27 de octubre de 2021
FEPI-MEMO-014-2021

MEMORANDUM

Asunto: **Minuta de la reunión pre-oferta del concurso público FEPI-PGBS-PCD-003-2021, contratación para la recava de canales de drenaje para banano dátil y mejoras complementarias de infraestructura de caminos de Estrada, cantón de Matina, Limón.**

Figura 3. Detalle de Zampeo en los pasos de alcantarillas

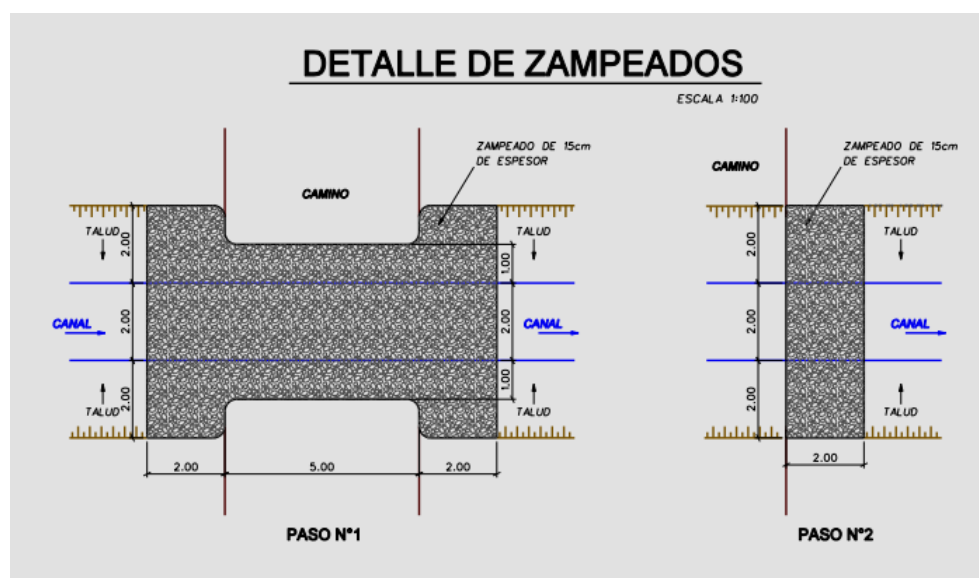
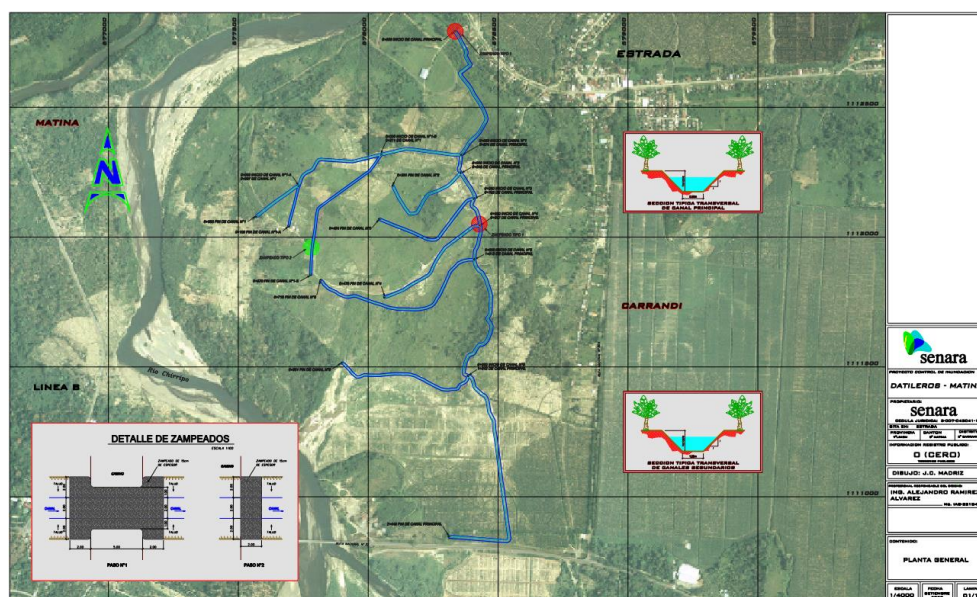
4. **Pregunta:** ¿Para el concreto ciclópeo de las obras complementarias en los pasos de alcantarilla, se le tienen que realizar pruebas de laboratorio?

7. **Pregunta:** ¿En las obras complementarias que se tienen que hacer con concreto ciclópeo en los pasos de alcantarilla, se tiene contemplado el diente de concreto?

Respuesta: No se requiere contemplar pruebas de laboratorio, pero si se tiene que realizar pruebas en sitio y que la Unidad Ejecutora de el visto bueno. Además deberá remitirse el diseño de mezcla a ejecutar y deberá ser aprobado por la Unidad Ejecutora.

Respuesta: Se realiza la consulta a la Unidad Ejecutora, de forma que se aclare lo relacionado a estas estructuras. Esta aclaración será publicada por CORBANA.
